Contribution enquête publique projet RN10 Carrefour de la Malmedonne

par le Collectif Vélo Île-de-France
et l'association VéloSQY - St-Quentin en Yvelines

Coupe du projet

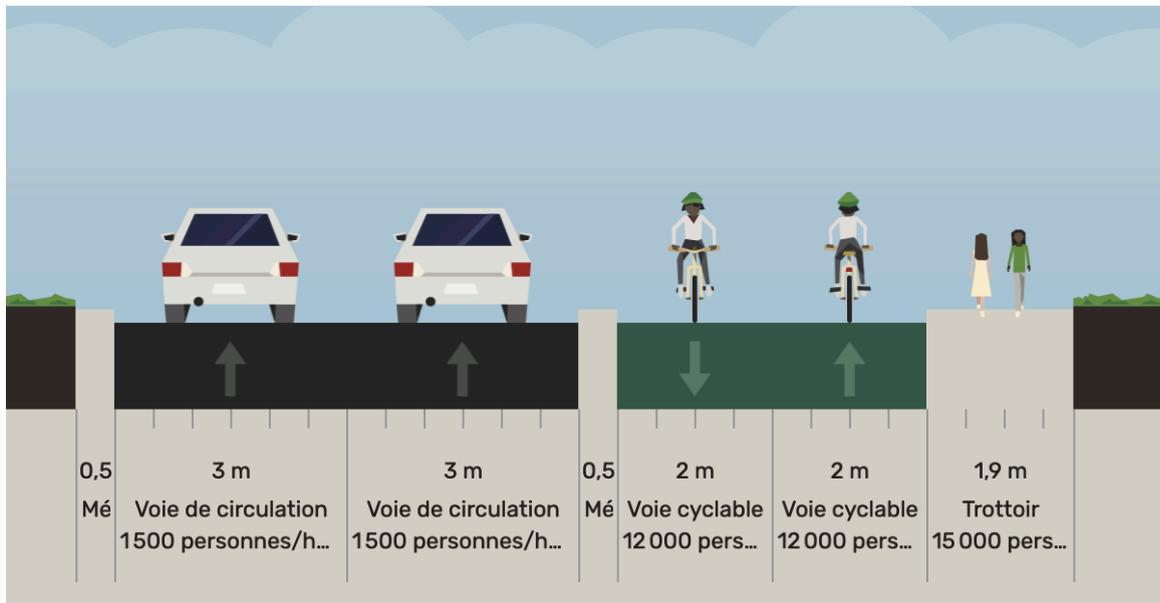
Le trottoir-voie-verte de la RN10 a une largeur prévue à 3,40 mètres. C'est inférieur à la fois à la largeur minimale pour réduire l'inconfort des piétons lorsqu'ils doivent partager une voirie avec des cyclistes, et au cahier des charges du réseau à haut niveau de service Vélo Île-de-France (VIF), dont la RN10 est le support. La largeur minimale est fixée à 4 mètres et les recommandations pour ce type de voie partagée sont à 5 m. Les retours d'expérience montrent que ce type d'aménagement en mixité peut créer des conflits d'usage. Pour les éviter, il est essentiel d'élargir, ou encore mieux, d'aménager une piste cyclable bidirectionnelle séparée du trottoir.

Il est possible de réduire la largeur des deux voies de circulation à 6 mètres et de réduire le passe-pied inutilement large à gauche de la bretelle, ou tout simplement de réduire la bretelle à une voie. Avec ces mesures, nous pourrions gagner l'espace nécessaire pour un aménagement plus satisfaisant d'une piste et d'un trottoir.

Proposition bretelle 1 et aménagements mobilités actives, 12,90 m

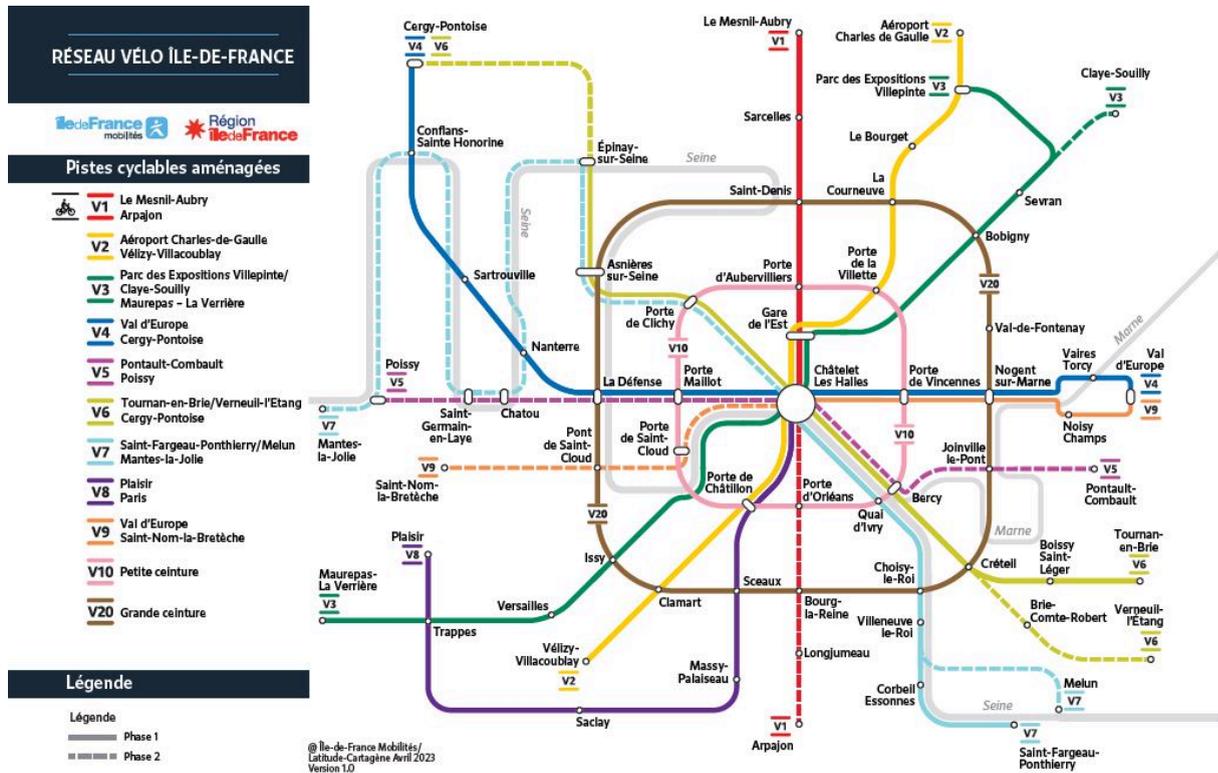
Or, les aménagements cyclables prévus dans le cadre du projet ne respectent pas le cahier des charges techniques de la région pour un axe du VIF (largeur minimale de 4 mètres pour une piste cyclable bidirectionnelle). L'agglomération de Saint-Quentin-en-Yvelines a souhaité ce projet sur son territoire, il est donc incompréhensible qu'elle n'en respecte pas le cahier des charges techniques.

Figure 11 : Profil en travers type du barreau pour la variante 3

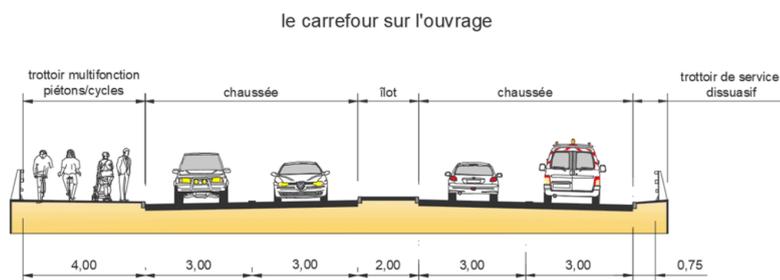
la gare de la Verrière ne dispose pas d'un aménagement sécurisé et confortable pour les cyclistes. Le « trottoir multifonctionnel » a une largeur de 4 mètres, ce qui, comme décrit précédemment, n'est pas suffisant pour accueillir les cyclistes **et** les piétons sans provoquer de conflits d'usage.

Il est regrettable que les 18,75 mètres de largeur du nouveau pont soient employés pour aménager 4 voies de circulation pour les véhicules motorisés. Nous demandons un rééquilibrage de l'aménagement afin de répondre à un des enjeux affichés du projet qui est de faciliter les mobilités actives. Pour cela, il est nécessaire de prévoir des espaces dédiés et sécurisés pour les cyclistes et les piétons, idéalement sous forme d'une piste bidirectionnelle séparée et d'un véritable trottoir pour les piétons.

Plan d'aménagement sur le pont de la RD13

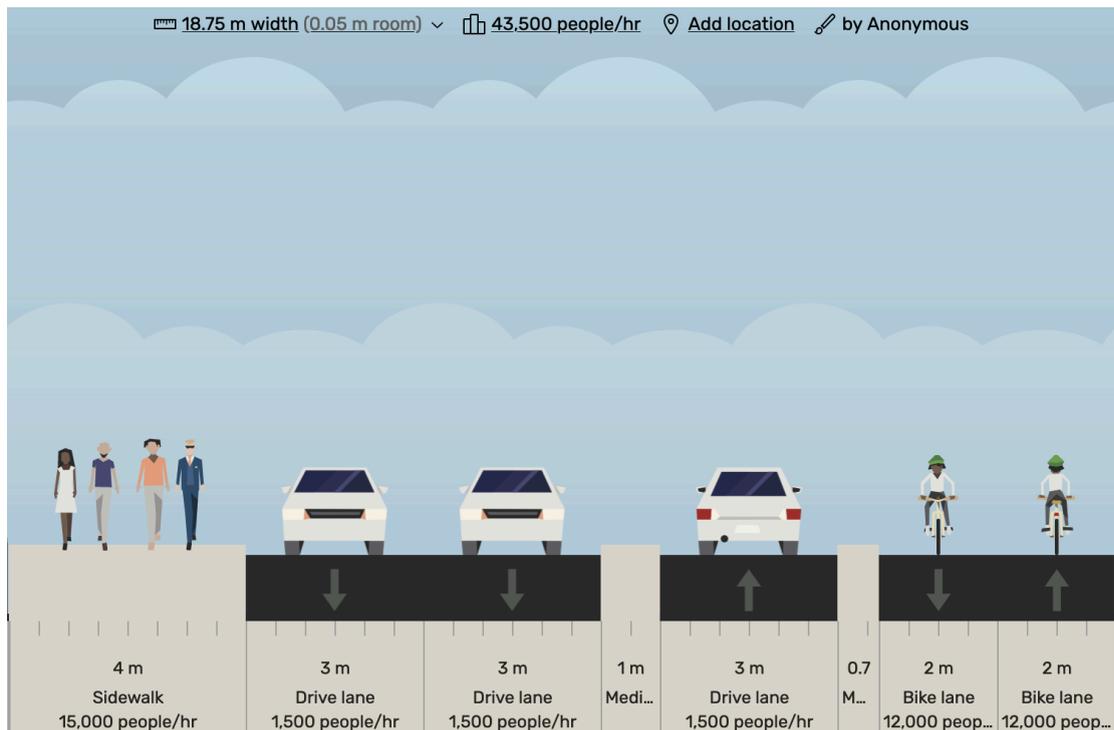
Il nous semble par ailleurs que le côté dédié aux cyclistes gagnerait à être positionné sur le côté opposé du pont. En effet, cela permettrait :

- d'éviter 2 traversées aux cyclistes et piétons venant de l'est vers la gare, les autres scénarios restant inchangés ;
- de faire la traversée des cyclistes et piétons au niveau de la RD13 (nord) devant des voitures arrêtées au feu et plus devant l'entrée de la RN10 et donc de permettre d'éviter les risques d'accidents liés aux mouvements tournants.

Proposition d'aménagement avec 3 voies de circulation (2 en direction de la gare RER), un trottoir confortable et une piste cyclable bidirectionnelle.
